**Demande d'examen au cas par cas
Réf : 016625/KK P**

Projet : Aménagement du lotissement « Les Chaffauds II »

Compléments au dossier suite au courriel du 16 avril 2026

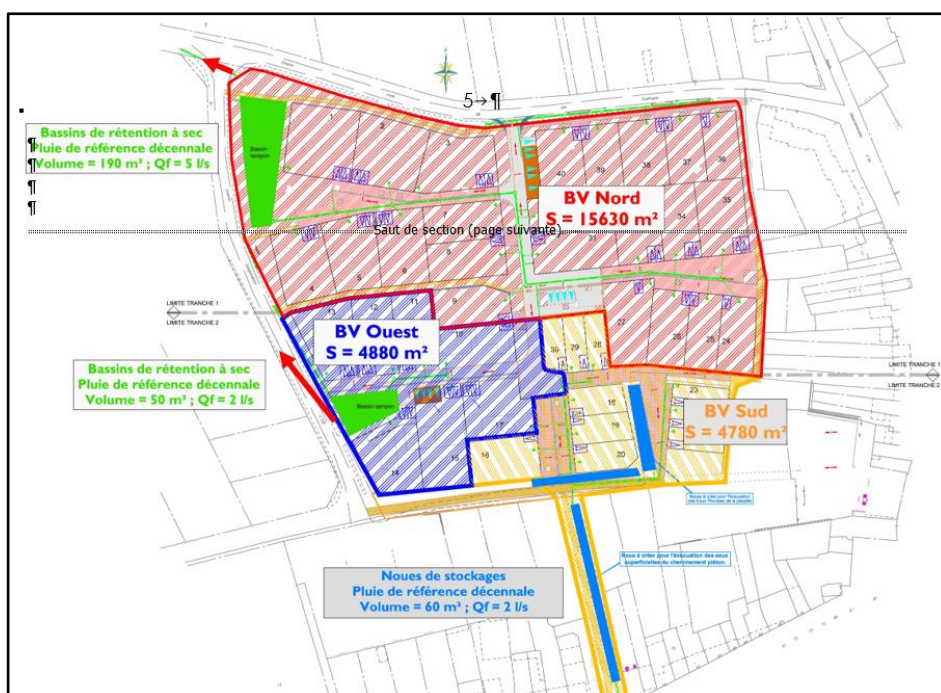
2 °) – Préciser les différentes modalités de gestion des eaux pluviales, en fonction du type d'évènement pluvieux

Une gestion des eaux pluviales à la parcelle a été intégrée dans la conception du projet, anticipant les futures préconisations du Schéma Directeur intercommunal de Redon Agglomération.

De ce fait, les aménagements et constructions doivent être conçus de manière à privilégier la collecte et l'infiltration des eaux pluviales sur le terrain de la construction.

Les eaux pluviales de chaque lot seront collectées par des conduites ou en surface et dirigées vers l'ouvrage d'infiltration individuel (types : noue, puisard, tranchée drainante, jardin de pluie ou échelles d'eau ex ci-dessous).

La gestion des pluies d'orage se fait de manière individuelle pour les intensités les plus faibles et grâce à la zone de rétention collective au Nord-Ouest du lotissement.

Chaque lot devra ainsi assurer une gestion des eaux de pluie tombées en son sein. Chaque ouvrage de gestion individuelle disposera d'un volume utile de 2 m³ et d'une surverse aérienne. Seul le trop-plein de ce dispositif sera raccordé au réseau public des eaux pluviales du lotissement
